**AVIS RELATIF A LA PROTECTION
CONTRE LES EVENTUELS EFFETS NOCIFS ET NUISANCES
PROVOQUES PAR LES RAYONNEMENTS NON IONISANTS
GENERES PAR DES ANTENNES EMETTRICES STATIONNAIRES**

Commune : GREZ-DOICEAU - Exploitant : PROXIMUS

Référence exploitant : 10PEC_02

Rapport n° 1548 / 2023

Figure 1 : Vue en plan des lieux de séjour et des points de contrôle

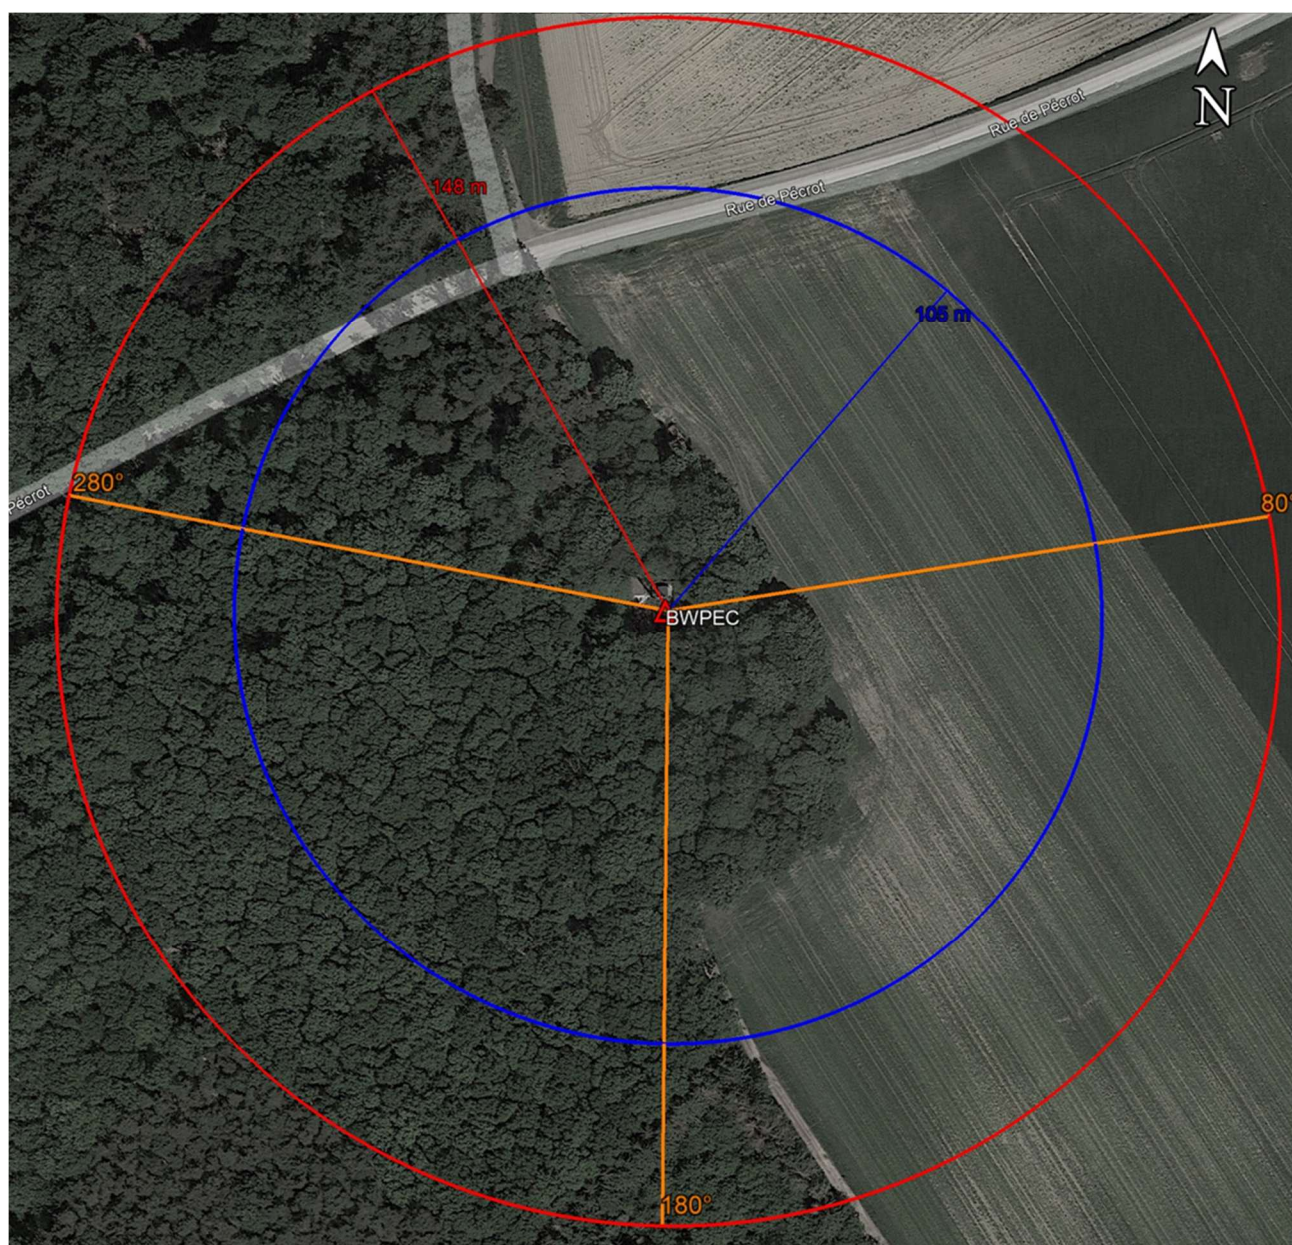
En ce qui concerne les antennes de l'installation mentionnées dans le tableau 1, la distance maximale à laquelle la limite pourrait être atteinte, à l'extérieur, est égale à 103,2 m. S'il n'y a pas de LS à une distance inférieure, les antennes respectent forcément la limite d'immission.

Dans le cas des LS situés à l'intérieur des bâtiments, une atténuation d'obstacle est prise en compte et il en résulte que la distance maximale à laquelle la limite pourrait être atteinte se réduit à 73,1 m.

Figure 2 : Vue en plan des installations d'antennes dans un rayon de 300 mètres autour de l'installation faisant l'objet de la demande d'avis

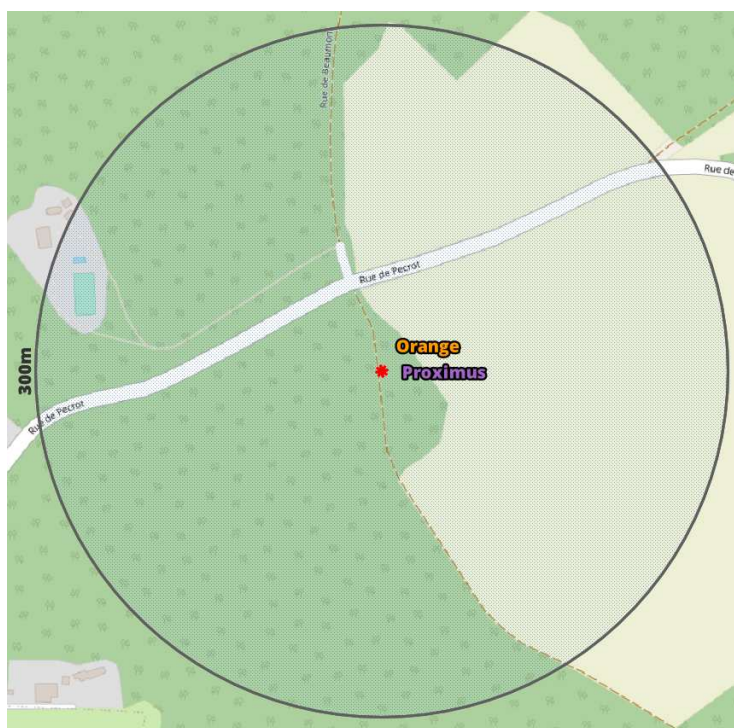
Compte tenu du nombre d'installations localisées dans la figure 2, il apparaît que l'intensité du rayonnement électromagnétique généré, dans les lieux de séjour situés à proximité de l'installation référencée dans le paragraphe 2, par l'ensemble des antennes émettrices stationnaires de l'ensemble des exploitants du même site d'antennes émettrices stationnaires respecte la limite fixée à l'article 4, § 2 du décret.
